कार्यालय : प्रभागीय वनाधिकारी,  
टिहरी वन प्रभाग,  
नई टिहरी।

विषय:- **Diversion of 0.908 ha. of forest land for construction of Chamba Nagar (Re-organization) Pumping Drinking Water Supply Scheme.**

सन्दर्भ:- रीजिनल कार्यालय, देहरादून द्वारा लगाई गई आपत्ति दिनांक:-01-05-2020।

# LAY OUT PLAN OF CHAMBA PUMPING REORG. WATER SUPPLY SCHEME.

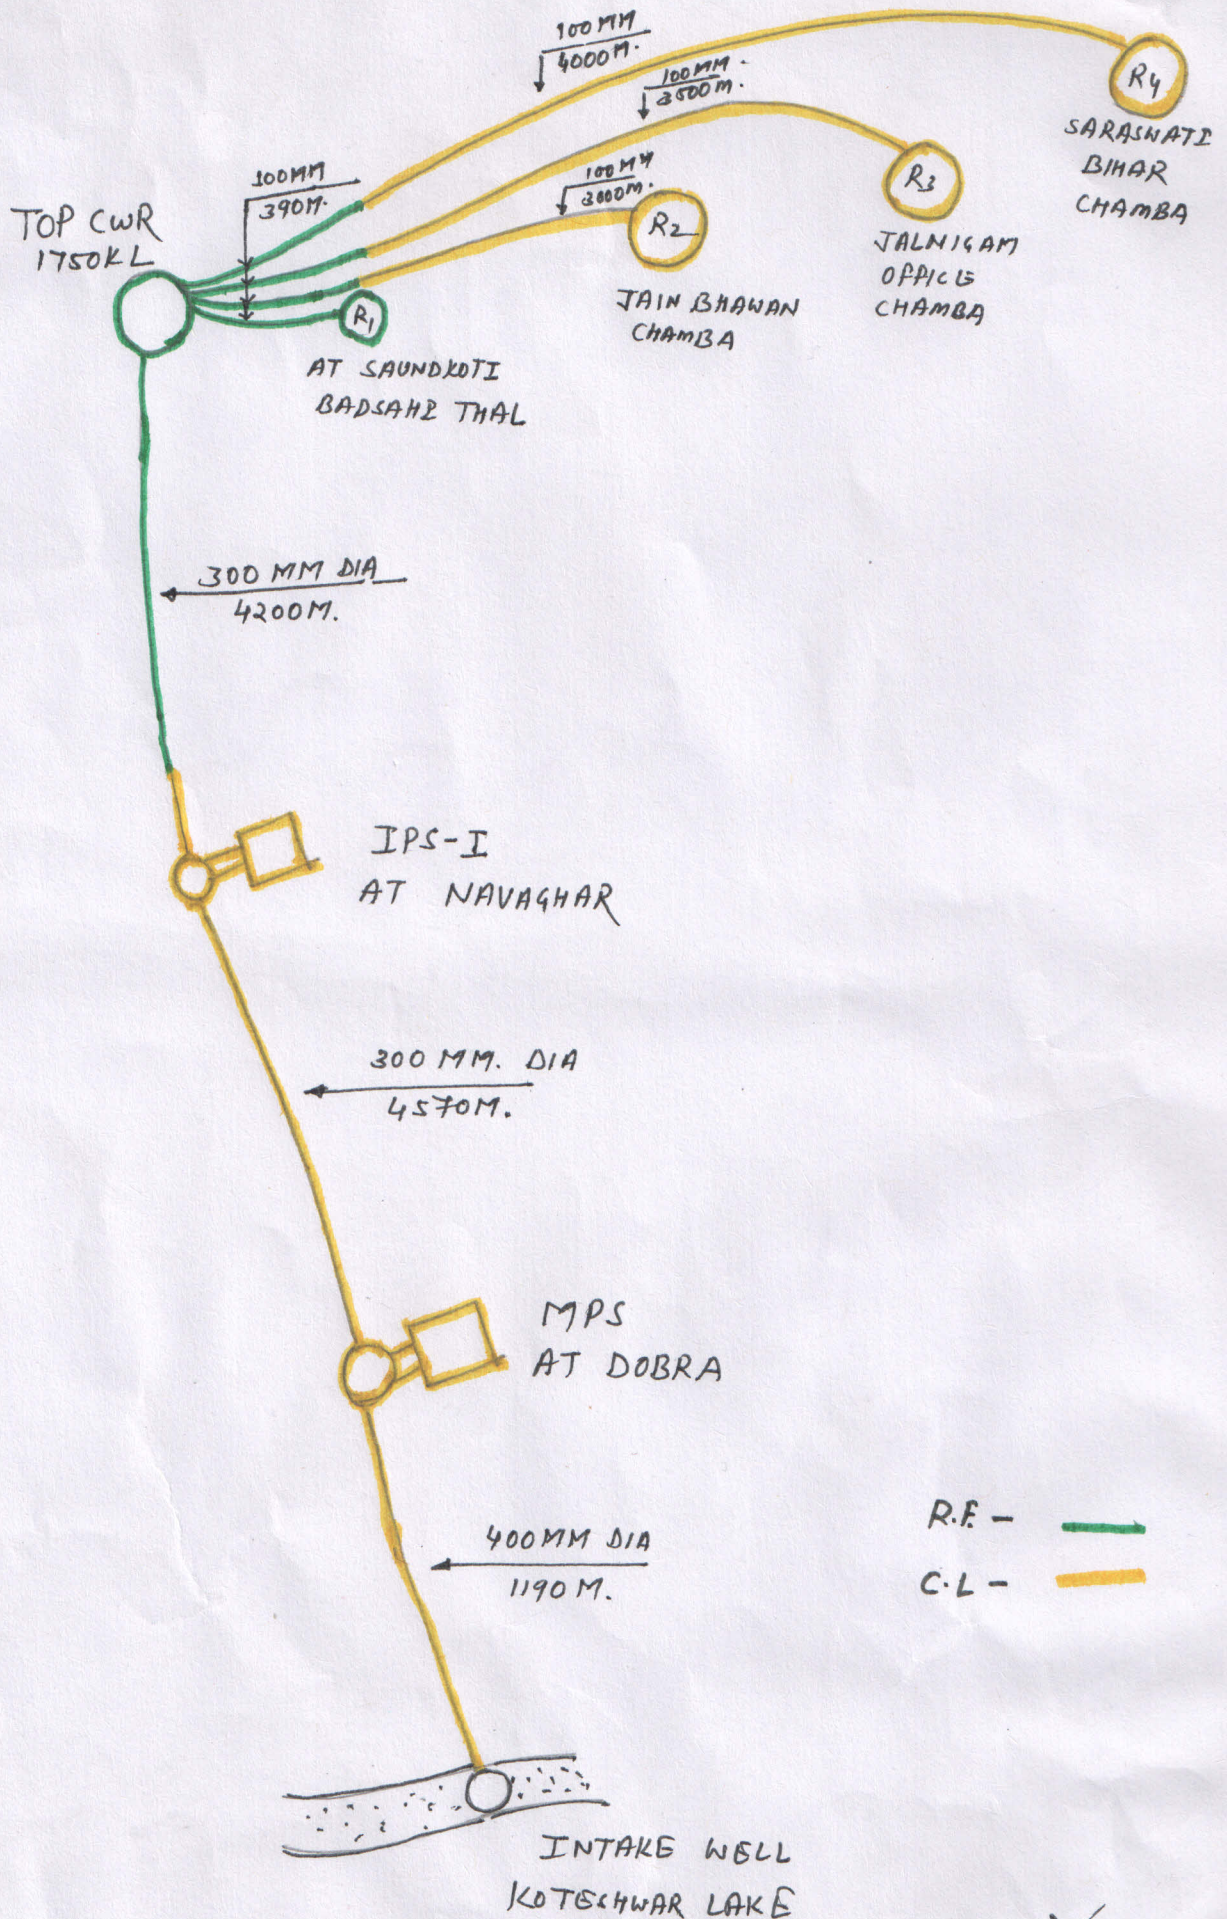
4	Layout plan of the project has not been uploaded.	प्रयोक्ता अभिकरण द्वारा Layout plan तैयार कर Part-I में अपलोड कर दिया है जिसकी एक मूल प्रति तथा तीन रंगीन छाया प्रति संलग्न कर प्रेषित हैं।
5	Working Plan prescription have not been given against para-5 of Part-II.	para-5 of Part-II में Working Plan prescription संशोधित कर अंकित कर दिया गया है।
